**RELATÓRIO DE FISCALIZAÇÃO TÉCNICA DOS SISTEMAS DE ÁGUA E
ESGOTO DO MUNICÍPIO DE
ANALÂNDIA**

PRESTADOR: PREFEITURA MUNICIPAL DE ANALÂNDIA

Relatório R7– Continuação Diagnóstico e Não Conformidades

Americana, dezembro de 2017

Nome: Reservatório Poço 2 - São Carlos

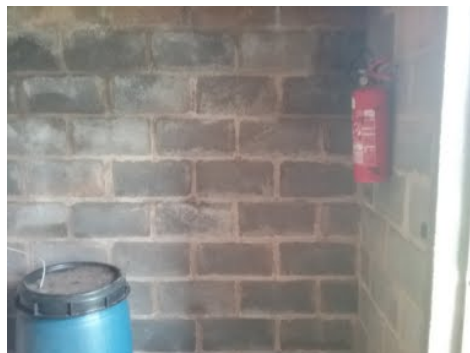
Item 6.1: A área não está devidamente cercada (Art. 5.16.8 da NBR 12217/1994). Prazo: Em até 180 dias

Item 6.2: Ausência de identificação da área (Art. 2º da Lei Federal 11.445/2007). Prazo: Em até 180 dias

Item 6.4: Existência de locais sem guarda-corpos ou escadas em situação inadequada (Art. 5.16 da NBR 12217/1994). Prazo: Em até 180 dias

Item 6.7: Inexistência de para-raios em reservatórios elevados (Art. 5.16.7 da NBR 12217/1994). Prazo: Em até 180 dias

Item 6.11: Reservatório sem medidor de nível (Art. 5.15 da NBR 12217/1994). Prazo: Em até 180 dias

Descrição(5): Detalhe da tela de proteção

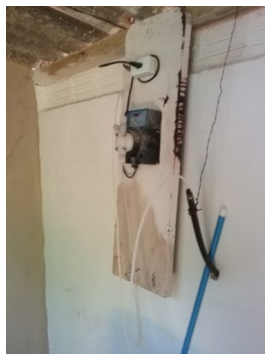
Item 6.9: Inexistência de telas de proteção contra entrada de insetos e pequenos animais nas tubulações de ventilação (Art. 5.14 da NBR 12217/1994). Prazo: Imediato
